## 「船形コロニー改築等設計公募型プロポーザル」質疑回答書

平成28年12月13日

共同溝位置図

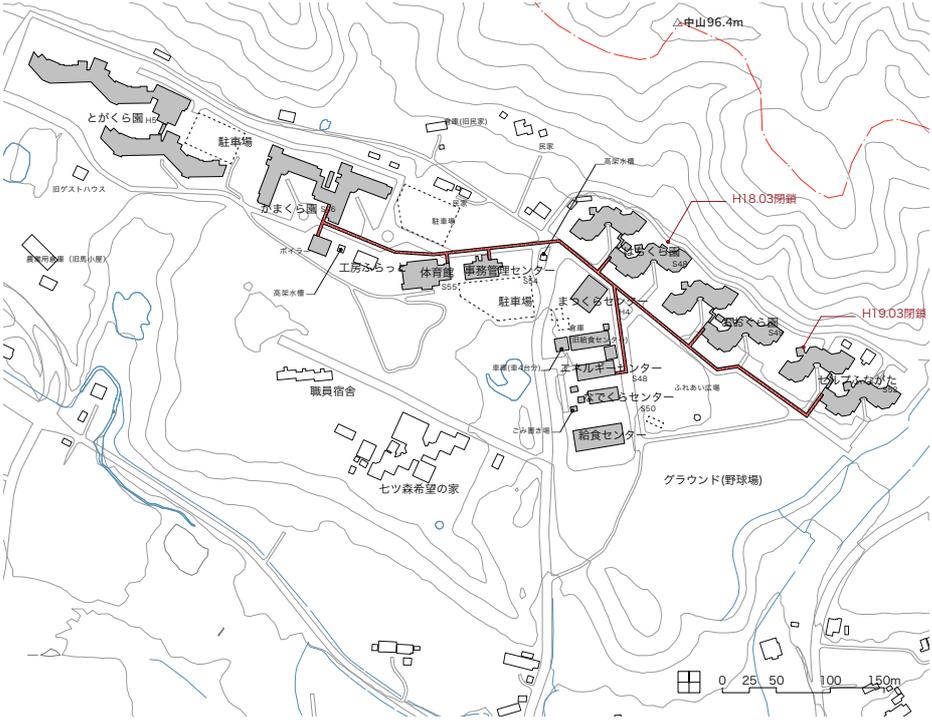
5	提案検討に使用できる、縮尺のわかる配置図のCADデータを提供していただけますか。	実施要項公表の際の提示資料(別添3別図2-2に縮尺記載)のみで検討願います。
6	敷地内の共同溝の位置のわかる資料を提供していただけますか。	別図(質疑回答添付資料)のとおりです。
7	敷地内への各種インフラ(電気・上下水道、通信、ガス等)の取り込み位置、管径、ルートのわかる資料を提供して頂けますか。	同上
8	参加申込書・技術提案書作成要領、2P、1 参加申込書・(2)様式-2・ホ・(ロ)・Cに設計業務実績欄に記載した内容を証明する書類は、参考として4種類ありますが、このうち、いずれか1つを添付すればよいのでしょうか。	作成要領2頁 1(2)ホ(ロ)C 設計業務実績欄に記載した内容を証明する書類 は、参考として例示したもので、設計業務実績を証明するに足る資料であれば、これ以外のものでも添付可能です(その場合、後日、問合せをする場合もあります。)
9	参加申込書等の提出部数は、1部で宜しいでしょうか。	様式-1参加申込書等の提出部数は、1部です。他の提出物についても、特に部数の指定のない場合は、1部です。
10	技術提案書には、表紙は必要でしょうか？	不要です。
11	実施要項のIV、評価・選定、4技術提案を求める評価テーマの課題1に「敷地全体の配置計画」との記載がありますが、この敷地とは、約466,000㎡と考えてよろしいでしょうか。	別添3 計画概要書 II 2 建築場所に記載の整備敷地面積 約38,000㎡です。
12	別添1 設計業務実績記載において、1-(2)-ニ(ニ)c 用途欄①に知的障害者が入所する社会福祉施設と記載されていますが、別添2 ■第1段階●配点(2)技術力(設計者)の評価点*同種業務の用途要件には、障害者支援施設と記載されています。どちらと考えるとよろしいでしょうか。あるいは、別の用途記載になるでしょうか。	別添2■第1段階●配点(2)技術力<設計者>の評価点 *3 同種又は類似業務の実績 の表中の同種業務の用途要件に記載の障害者支援施設です。

13	別添3 計画概要書の、Ⅱ施設計画・設計と条件等、2 建築場所に敷地面積が記載されていますが、敷地全体の境界がわかる図面を提示いただくことはできるでしょうか。	別添3 計画概要書のⅡ 6 (3)に記載のとおり、現況測量は、基本設計着手時点までに別途実施する予定です。
14	別添3 計画概要書の、Ⅱ施設計画・設計と条件等、5 事業規模(予定)施設整備計画◇構造・規模等の1)新築工事について、構造種別の記載がありませんが、制限はないものと考えてよろしいでしょうか。	別添3 計画概要書のⅡ 5 (1)施設整備計画◇構造・規模等1)新築工事に記載のとおり、新築工事については、構造種別の制限はありません。
15	とがくら園の平面図および断面図をご提示いただくことはできるでしょうか。	実施要項公表の際の提示資料のみで検討願います。(改修内容等については、別添4 基本構想の内容を参考に願います。)
16	解体予定の建物の簡単な平面図をご提示いただくことはできるでしょうか。	実施要項公表の際の提示資料のみで検討願います。
17	工事動線としての搬出入アプローチについて可能な道路をご指示いただけないでしょうか。	同上
18	計画する駐車場の予定台数がありましたら、職員用、来客用、研修受講者用、家族用別にお示しいただけないでしょうか。	計画する駐車場の予定台数については、別添3 計画概要書 Ⅱ施設計画・設計条件等、5(1) 4)外構工事に記載しています(職員用、来客用等の別は現時点でなし)。
19	既存の共同溝の配置と簡単な埋設断面をご提示いただけないでしょうか。	別図(質疑回答添付資料)のとおりです。
20	敷地に接続されているインフラの概要をご提示いただけますでしょうか。	同上

【共同溝】

- とがくら園を除く各施設は共同溝により結ばれ、電力をはじめとする主なインフラは共同溝内に敷設されている。
